Bomen Effect Analyse 7 bomen

Boogstraat Heesch

Bomen Effect Analyse

Status rapport: Concept 27 mei 2021

Bijlage 1. Boomnummers

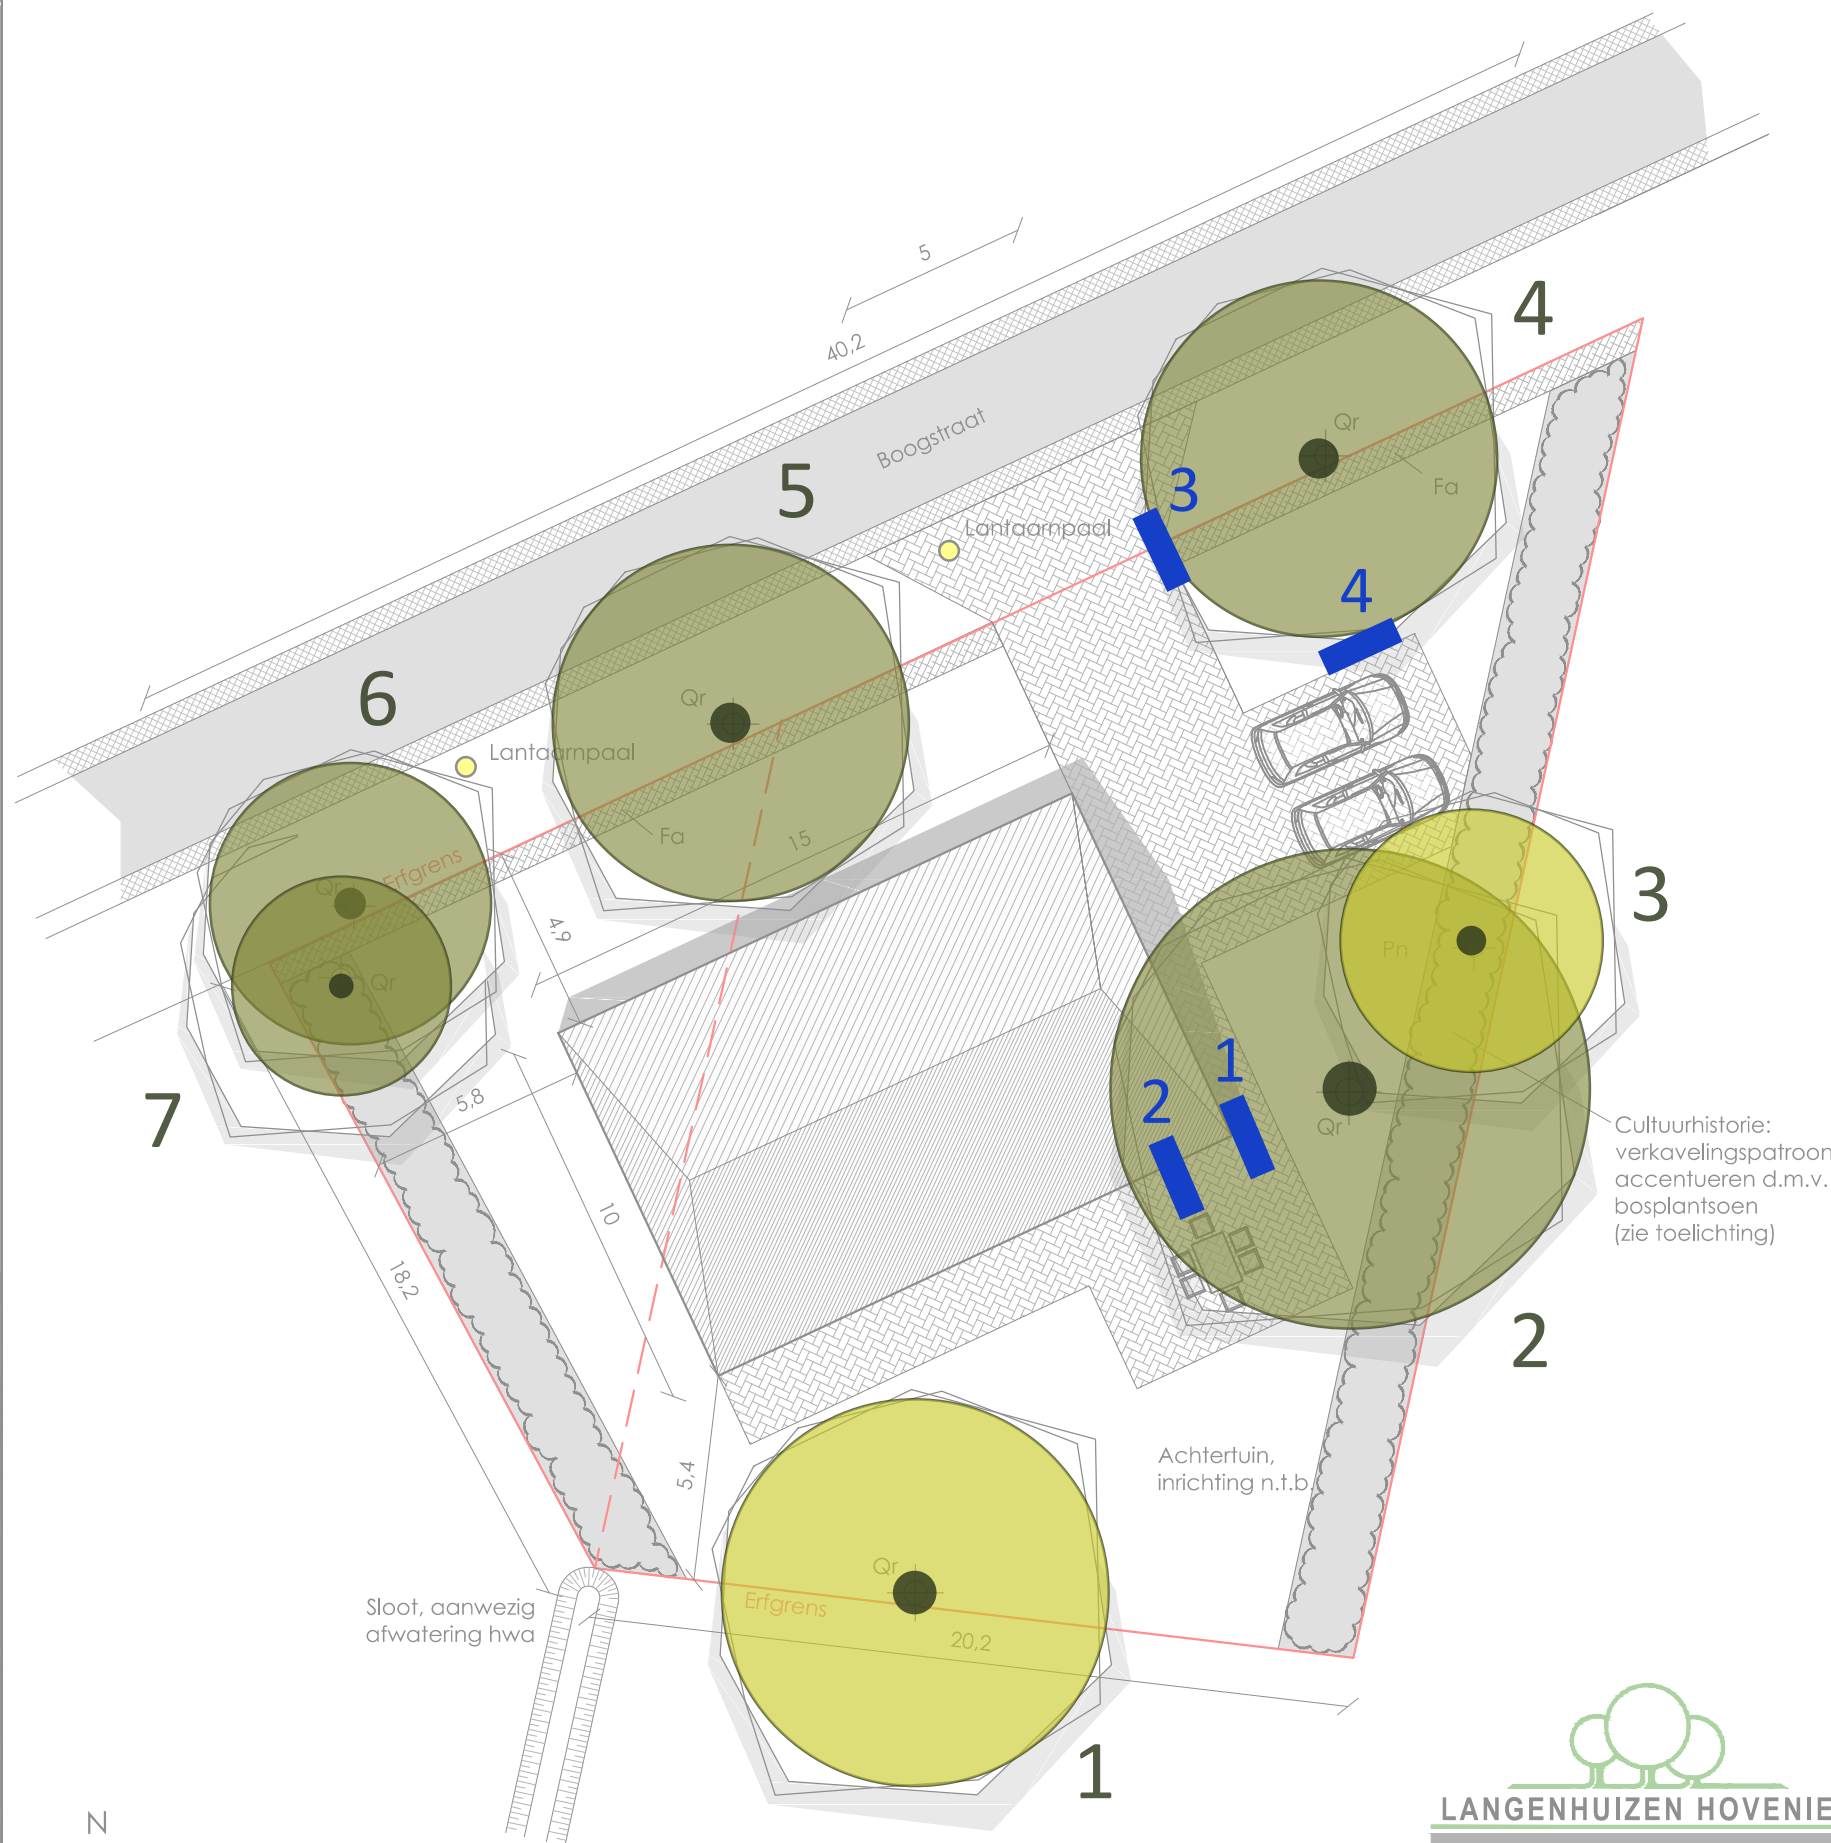
De hoek van de nieuwe woning komt op circa 3 meter uit de stam van de boom. Voor de fundering zal tenminste tot 75 cm beneden maaiveld worden gegraven, inclusief benodigde werkruimte van 0,5 meter naar de stam toe.

Graafwerkzaamheden op deze afstand resulteren in een percentage wortelverlies van > 20 %. Dit percentage is onacceptabel en heeft een structurele conditievermindering tot gevolg.

Wanneer de ontgraving plaats kan vinden vanaf 5 meter uit de stamvoet van de boom resulteert dit in een acceptabel percentage wortelverlies van < 15 %.

De inrit en parkeerplaatsen nabij boom 4 komen op circa 5 meter uit de stam van de boom. Graafwerkzaamheden op deze afstand resulteren in een percentage wortelverlies van 15 %. Dit percentage is acceptabel en heeft een lichte tijdelijke conditievermindering tot gevolg.

Bijlage 3. Aanbevelingen schematisch

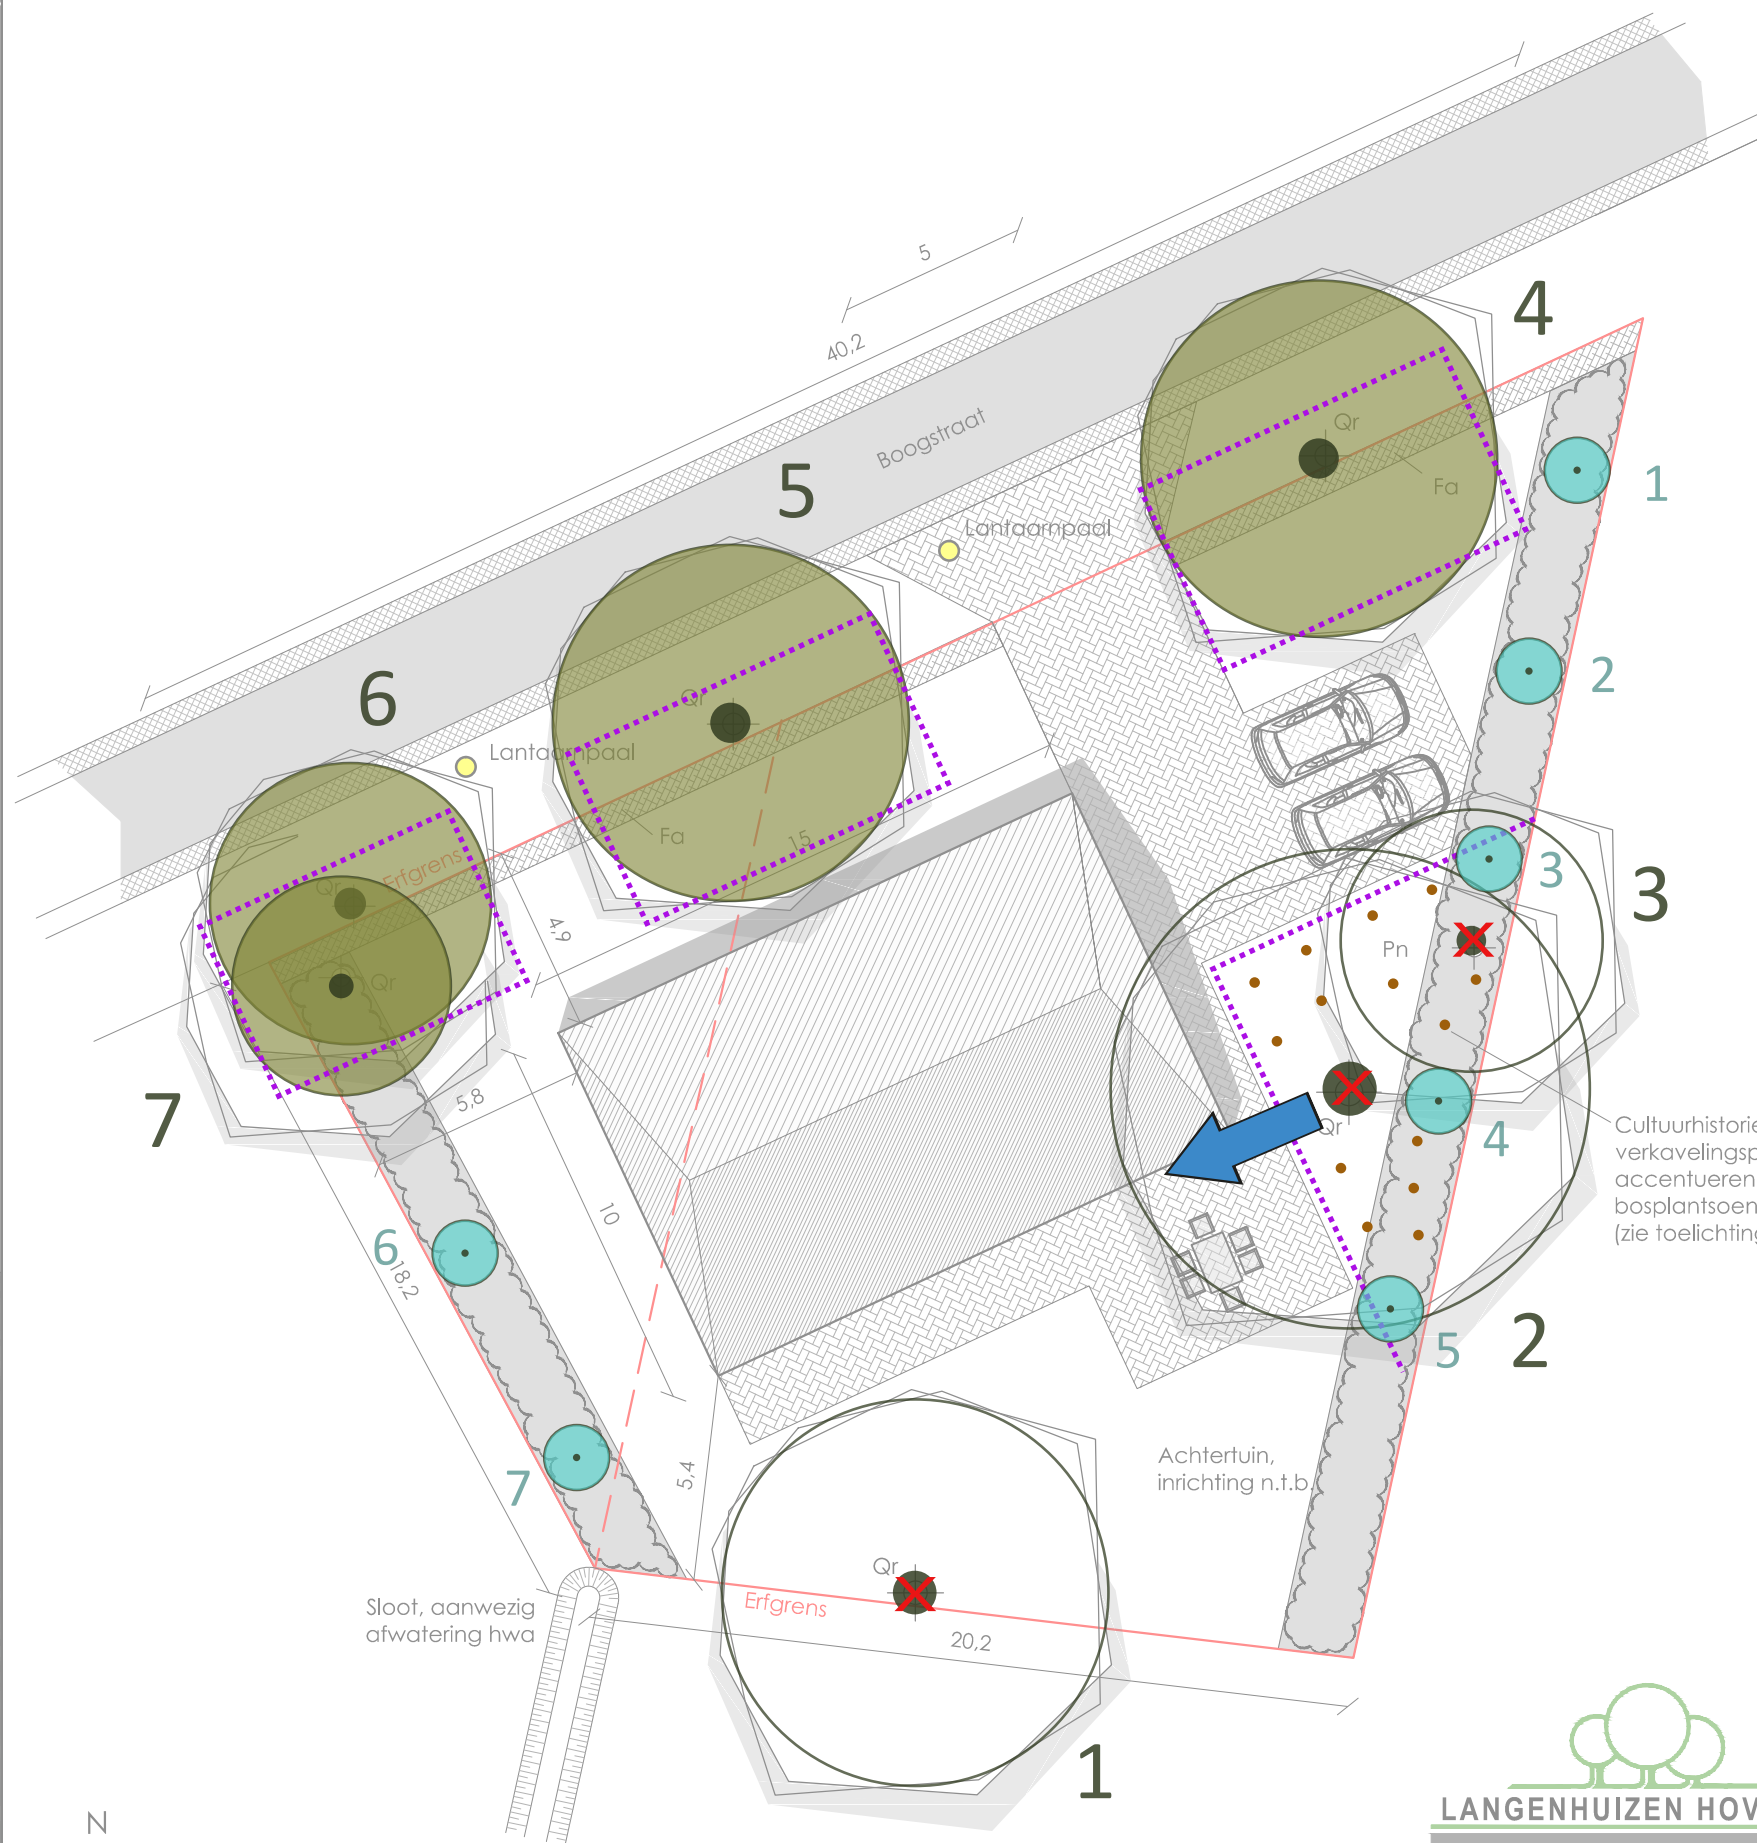
In verband met de beschadigde wortels en de eenzijdige kroon wordt geadviseerd boom 1 te kappen.

Daarvoor dient ten minste de afstand van de verharding op 5 meter uit het hart van boom 2 te worden gesitueerd.

In verband met de scheefstand en ingegroeide kroon in boom 2 wordt geadviseerd boom 3 te kappen.

Geadviseerd wordt de resterende bomen te behouden. Voorafgaand aan de werkzaamheden op het terrein dienen de bomen inclusief onverharde groeiplaatsen te worden beschermd door middel van bouwhekken.

Behoud boom 2, verplaatsen woning en verharding tot min. 5 m uit hart stam

Groeipijlers bij behoud boom 2

Kap bomen 1-3 = herplant 1, 2, 6

Kap boom 2 = herplant 3, 4, 5, 7
